REPUBLICA ORIENTAL DEL URUGUAY
ADMINISTRACIÓN DE LAS OBRAS SANITARIAS DEL ESTADO

PLIEGO DE CONDICIONES
LPI N° 15.156

CIRCULAR N° 008

Aclaraciones

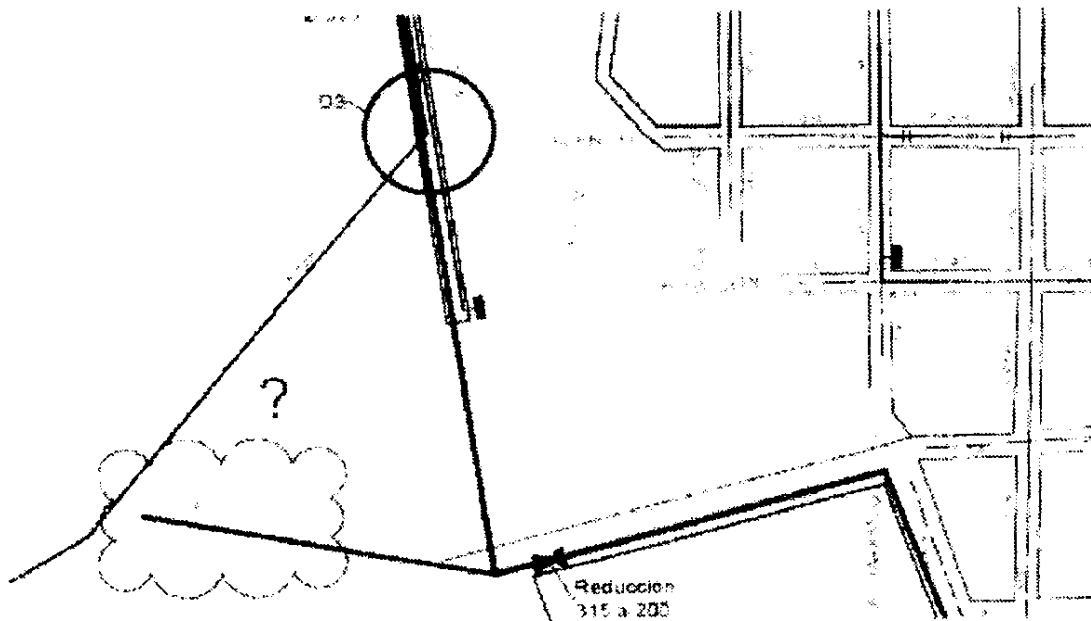
En el plano 42016/1, no queda claro cómo se resuelve una derivación planteada para la troncal de Ø 315, en el recorrido que va desde el detalle 3 indicado en el plano, y la reducción 315-200 (ver imagen que anexamos) . Consultamos si debemos considerar dicho tramo, en caso afirmativo confirmar que culmina en un tapón.

Ver Circular N° 003, Aclaración N°1, punto 3.

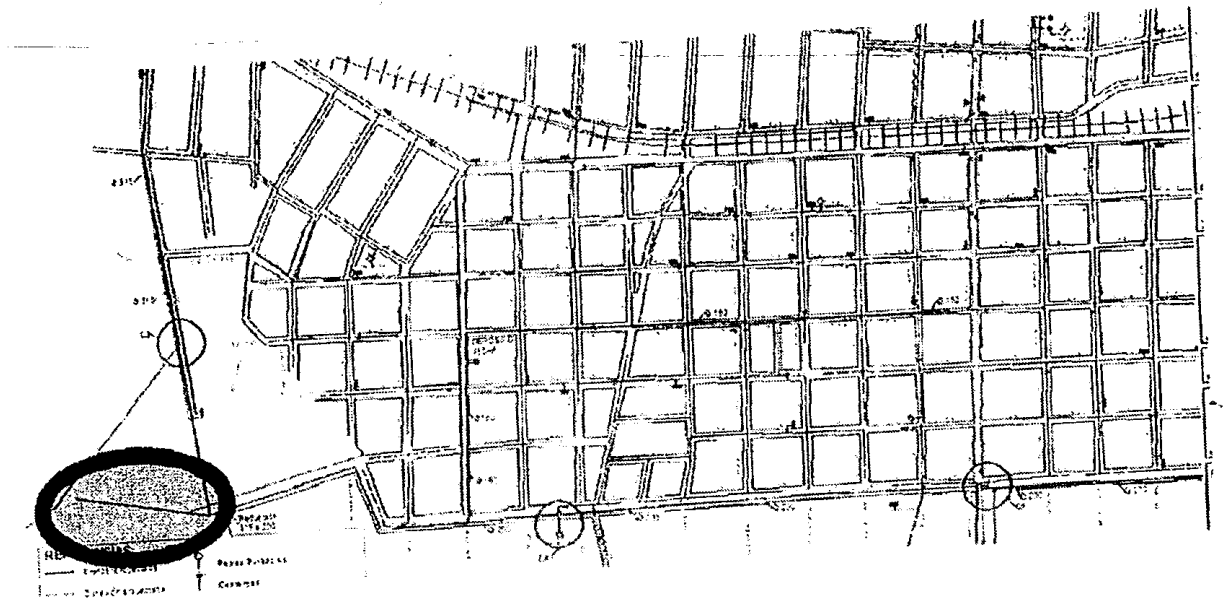
Por medio de la presente solicitamos información referente a la licitación de referencia: Solicitamos confirmar que la tubería a conectarse con la red existente indicada en el plano N° 42016-01 que va desde el depósito de 300 m³ y que llega hasta la intersección de las calles de Minas y Pedro C. Marín, debe estar considerada dentro del alcance de la presente licitación.

La consulta se responde en la Aclaración N° 13 de la presente Circular.
